Odpowiedzi na zapytania do SWZ

Dotyczy zamówienia publicznego prowadzonego w trybie podstawowym bez negocjacji pn: **„Budowa przystani żegluga w Małdytach wraz z zagospodarowaniem strefy przybrzeżnej”**

znak postępowania: **GKMIR.271.6.2026**

Pytanie 13.

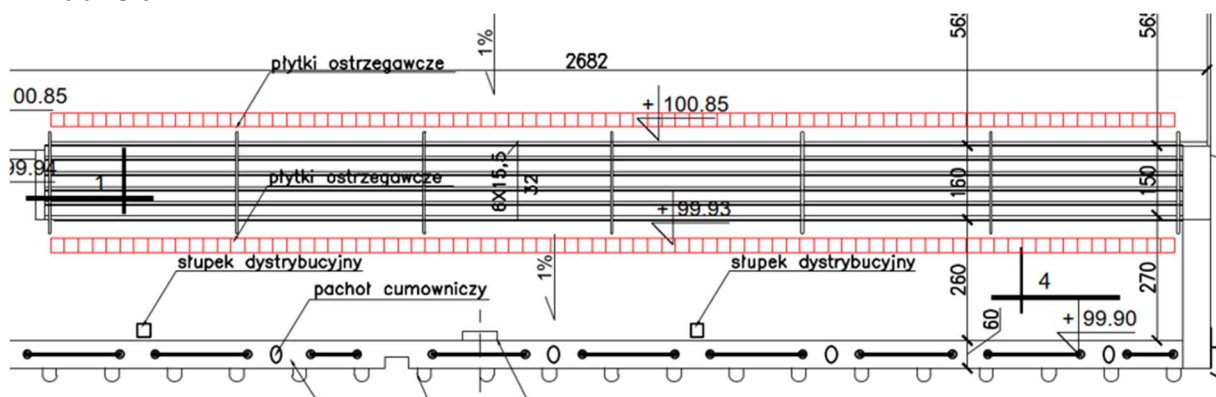
Prosimy o wyjaśnienie rozbieżności i podanie prawidłowych wymiarów oczepu dla tego odcinka nabrzeża.

Przedmiotowy rysunek stanowi załącznik (Zał 2.) do niniejszych wyjaśnień (Rys. A2 przekrój C-C).
